GOBERNACION DE ANTIOQUIA REPUBLICA DE COLOMBIA	**INFORME ASESORÍA O ASISTENCIA TÉCNICA**	Código: FO-M4-P3-018
		Versión: 04
		Fecha de aprobación: 06/05/2019

Subregión/Municipio	**Urabá / Carepa**		
Población objeto	**Primera infancia municipio de Carepa**		
Fecha programada	**08/07/2021**	**Lugar programado**	Ludoteka – CDI Los Sueños de mi Infancia
Necesidad identificada en la demanda del usuario: 140 niños y niñas			
Verificación estado actual de Infraestructura del Centro de Desarrollo Infantil y cumplimiento de requisitos técnicos para la presentación de proyecto de adecuaciones para Centro de Desarrollo Infantil en el municipio de Carepa			
Persona(s) con quien(es) se coordina la actividad (nombre y cargo)

Verificación técnica del proyecto presentado para la adecuación de la infraestructura de la Ludoteca Municipal para verificar el cumplimiento de los requerimientos generales de ubicación, seguridad del entorno, estructura, mampostería, carpintería metálica y/o de madera, accesos, baterías sanitarias, instalaciones eléctricas, servicios públicos, mobiliario, cocina, espacialidad, espacios recreativos y proceder a realizar adecuaciones para transformar en un CDI en el cual

Imagen 15: Humedad generalizada	Imagen 16: Escaleras de acceso a segundo nivel sin pasamos

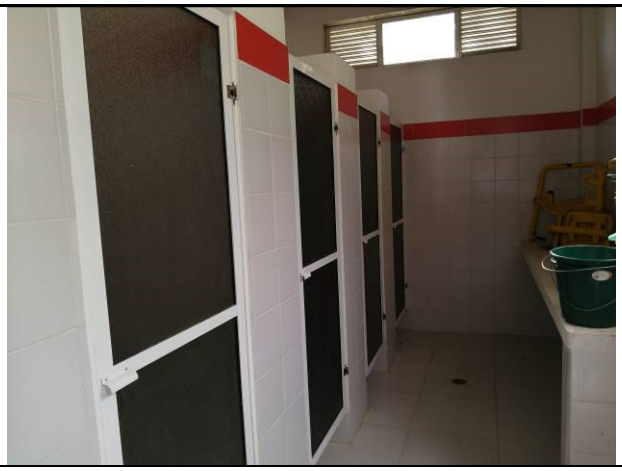
- Se pudo observar que la estructura (columnas) del segundo nivel de la ludoteca, donde se encuentra ubicada la zona administrativa, presenta fisuras, por lo tanto, es importante verificar la estabilidad y resistencia del elemento y de ser necesario realizar las reparaciones correspondientes para evitar futuros accidentes.
